ASSUNTO: Parecer Urbanístico sobre Projeto Inicial para Empreendimento localizado na Praça General Carlos Pinto, s/n, Bairro de Santo Amaro.

Processo nº 07.10842.7.14

CONSIDERAÇÕES INICIAIS

Figura 07 – Acessos ao empreendimento.
Fonte: Memorial Justificativo de Empreendimento de Impacto.

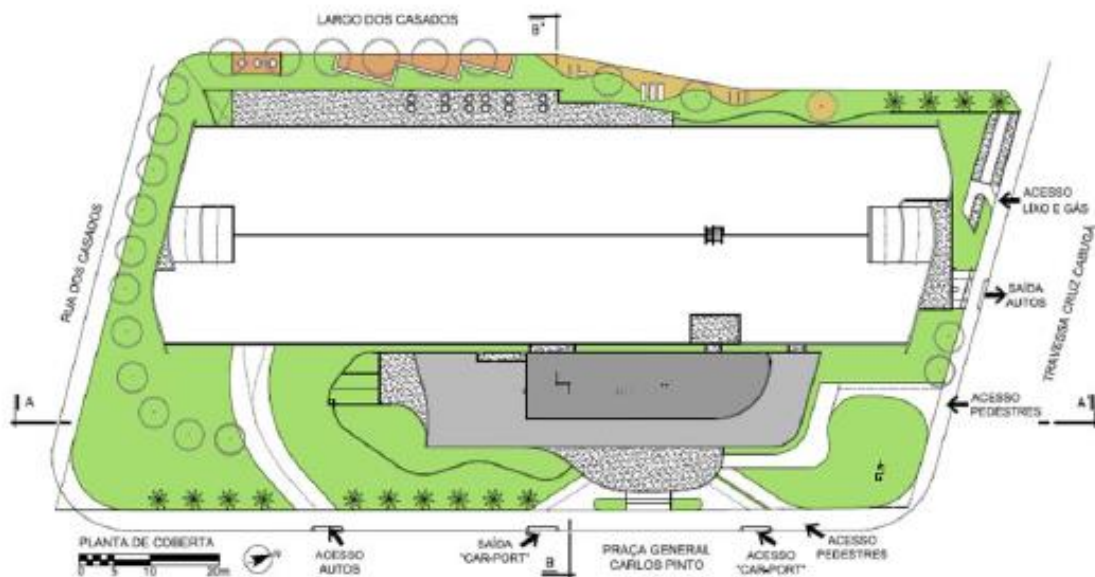
Em relação à **Política de Mobilidade Urbana**, observou-se a necessidade de ajuste das entradas e saídas para o volume previsto, mediante estudo de nível de serviço do grupo de cancelas, bem como avaliação do número de vagas previsto, considerando a proximidade com o estacionamento existente no Shopping Tacaruna. Recomendou-se que a oferta de vagas de estacionamento se limitasse à relação de 01 vaga/50m² de área construída, parâmetro definido para o uso pretendido em Corredor de Transporte Urbano Principal (Avenida Cruz Cabugá). Observou-se, também, a necessidade de adequação do Relatório de Impacto no Tráfego, para considerar em suas análises, a implantação do BRT Norte-Sul, as recentes modificações na circulação viária do cruzamento das vias Avenida Norte e Avenida Cruz Cabugá e as modificações previstas para o Plano Específico da Vila Naval, que considera a manutenção dos sentidos das vias no entorno da praça localizada em frente ao empreendimento.

Figura 14 – Planta Baixa pavimento térreo da nova proposta. Fonte: Autor do Projeto

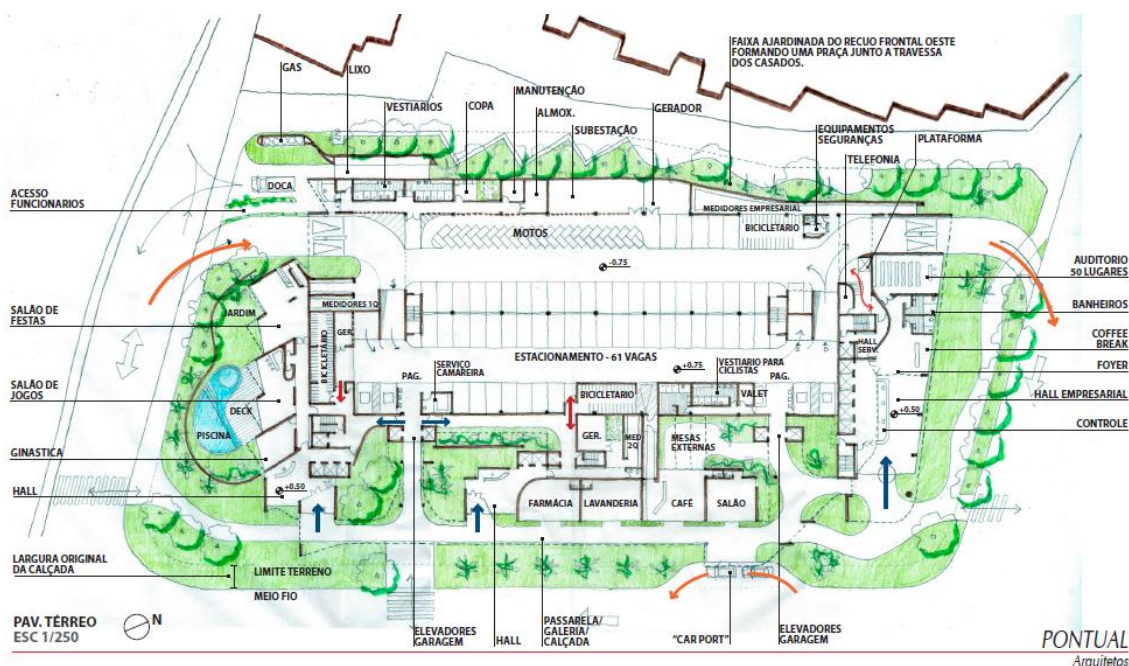
Os quatro edifícios estão interligados no pavimento térreo e é nesse nível que o anteprojeto apresenta suas melhorias mais expressivas com relação ao projeto apresentado inicialmente.

A interface do espaço público com o privado ganhou um melhor tratamento. A nova proposta apresenta interfaces mais generosas com o entorno, com a ampliação do uso comercial acessado a partir do logradouro e um maior número de acessos de pedestres e veículos distribuídos ao longo das diversas testadas, garantindo um espaço urbano mais seguro e interessante ao convívio. Entretanto, essa interface pode ser melhorada na testada do terreno voltada para a ZEIS Santo Amaro. Nesse sentido, apresentamos algumas observações no item “Novas Recomendações” deste Parecer.

Figura 15 – Planta Baixa do 1º pavimento da nova proposta. Fonte: Autor do Projeto

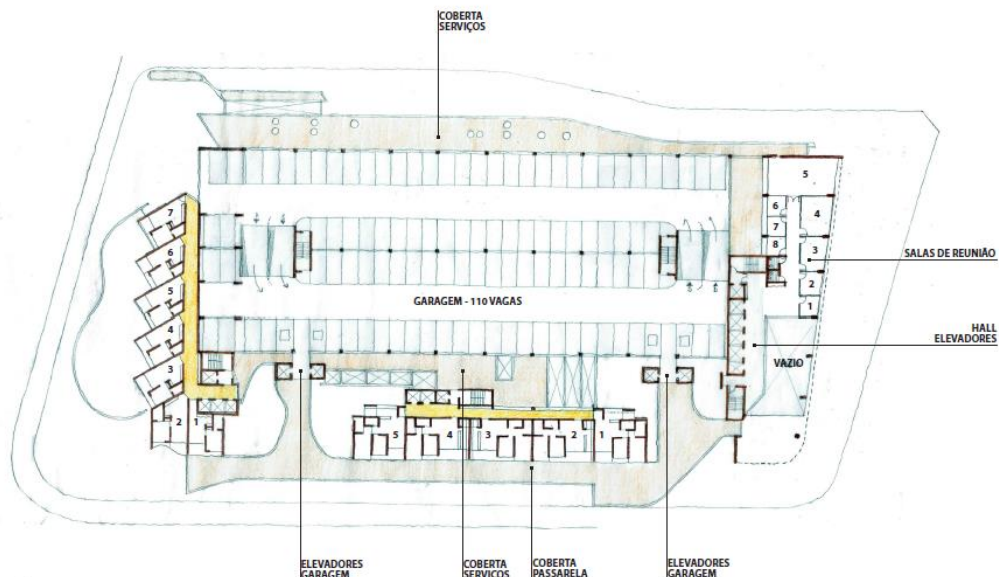
Outra inovação importante diz respeito à utilização de estacionamento compartilhado pelos diversos usos do empreendimento, incluindo acesso ao público usuário dos estabelecimentos comerciais.

Trata-se de uma prática que precisa ser incorporada na legislação urbanística, com a alteração do dispositivo da lei de edificações sobre a necessidade de acessos separados para os diferentes usos.

Dessa forma, encaminhamos para a CCU, o emprego do estacionamento rotativo compartilhado pelos diferentes usos como caso de inovação tecnológica, com base no artigo 128, da Lei 16.292/1997 – Código de Edificações e Instalações.

Figura 16 – Planta Baixa do pavimento tipo da nova proposta. Fonte: Autor do Projeto

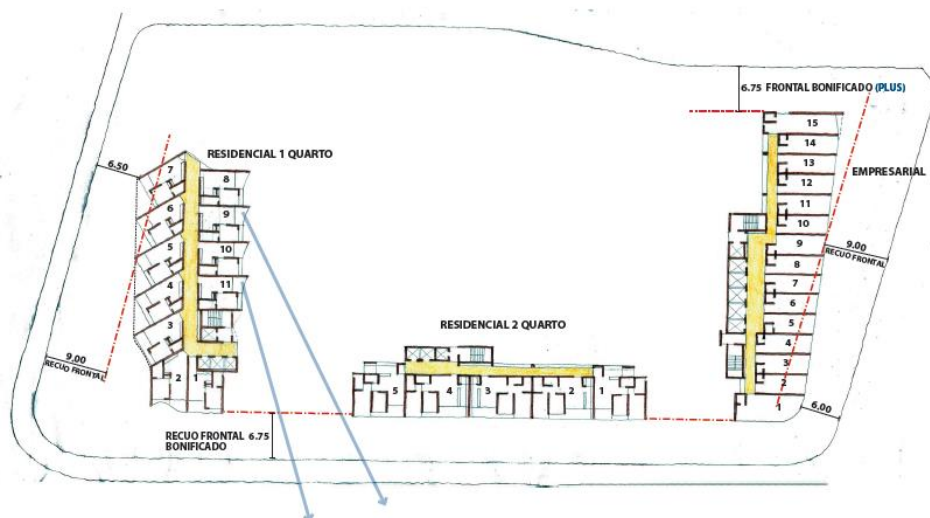
Entretanto, por tratar-se de um lote com quatro faces, e conseqüentemente quatro esquinas, o projeto propõe a utilização do recurso em duas faces.

Acreditamos que quanto a este ponto o processo deva receber posicionamento da CCU, considerando tratar-se de caso omissis na legislação a previsão para o caso de terreno que apresenta mais de uma esquina. Ao passo que expressamos nossa posição favorável ao anteprojeto conforme se apresenta, uma vez que a redução de afastamentos está aplicada em faces opostas, ou seja, o recurso é aplicado de forma ainda menos aguda da que resultaria de uma situação em que o terreno fosse desmembrado ao meio, ou em quatro partes, por exemplo, e cada um dos terrenos resultantes recebesse empreendimentos distintos e pudesse aplicar a redução de afastamentos em uma de suas faces.

As condições de afastamentos para os pavimentos tipos dos edifícios estão apresentadas estão indicadas na figura a seguir.

Figura 17 – Corte esquemático da nova proposta. Fonte: Autor do Projeto

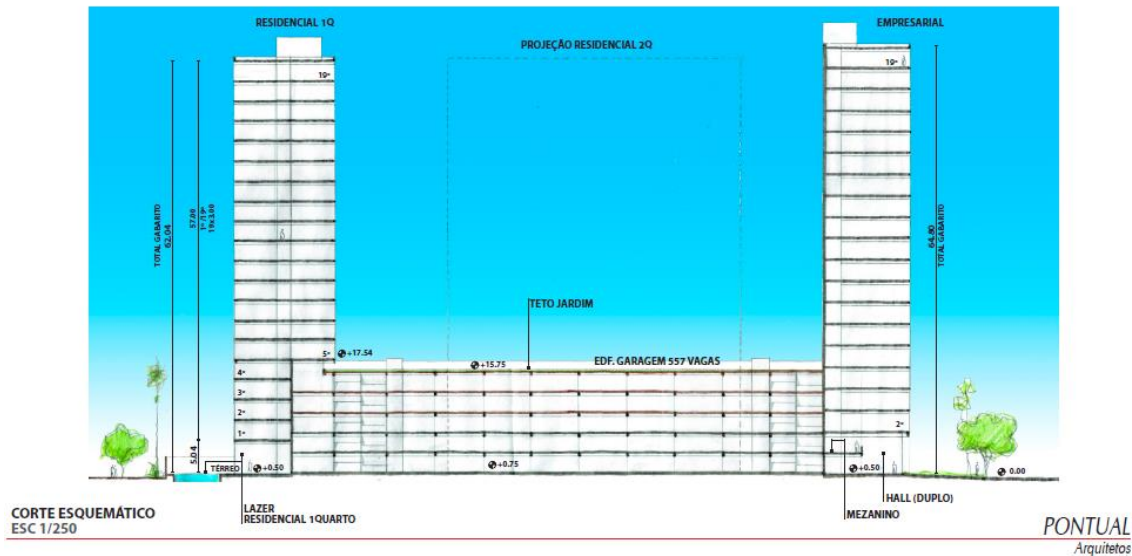
O gabarito das edificações no anteprojeto apresentado observa a recomendação indicada de 65m altura máxima. De forma geral, de um edifício com 33 pavimentos, passou-se para três edifícios com 20 pavimentos.

Entretanto, como não há restrição na legislação quanto à limitação de gabarito incidente sobre o terreno, solicitamos da CCU e do CDU o posicionamento a respeito da recomendação.
